"ANSALDO" S.A.  
 CANTIERE NAVALE  
 GENOVA - SESTRI

M.S. "AUSONIA"  
 GENOVA, 10380.

IMBAGLIATURA E FASCIAME DEL PONTE-O-

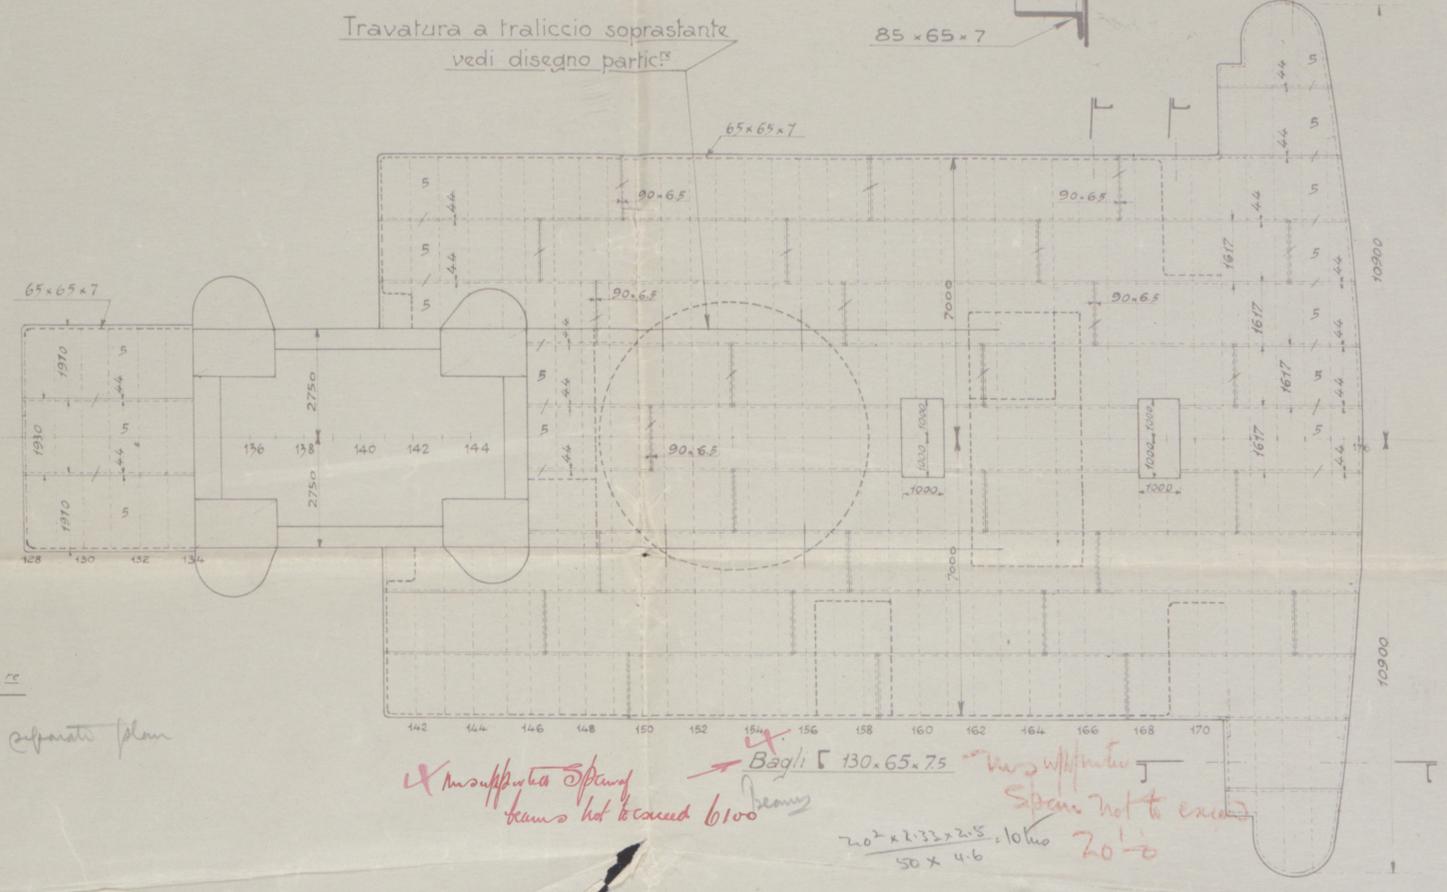
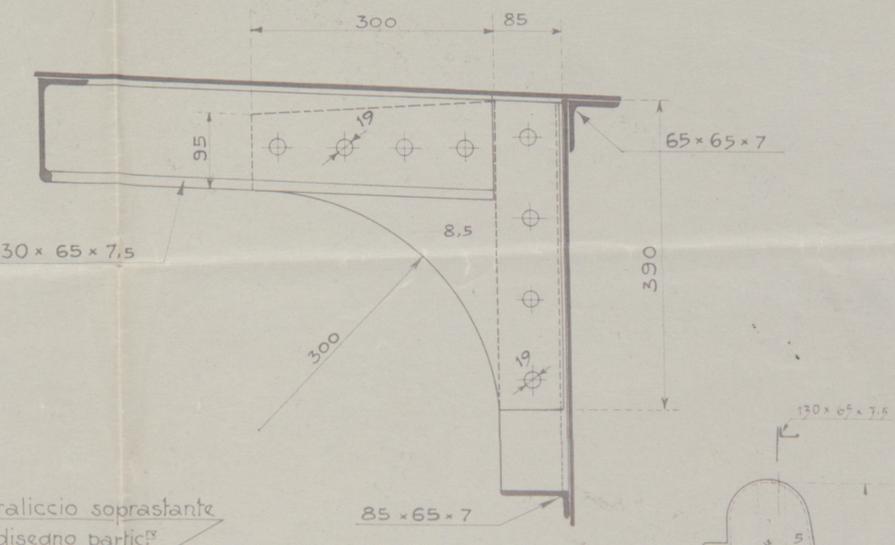
*See letter regarding expansion joint*

*Per anquille e puntelli vedi dis. partic. 2*  
*fu. pilastr + piloni see separate plan*

*insufficiente Spand beams not to exceed 6100*  
*Spand not to exceed 20'0*  
*20'2 x 2'33 x 2'5 = 10100*  
*50 x 4.6*
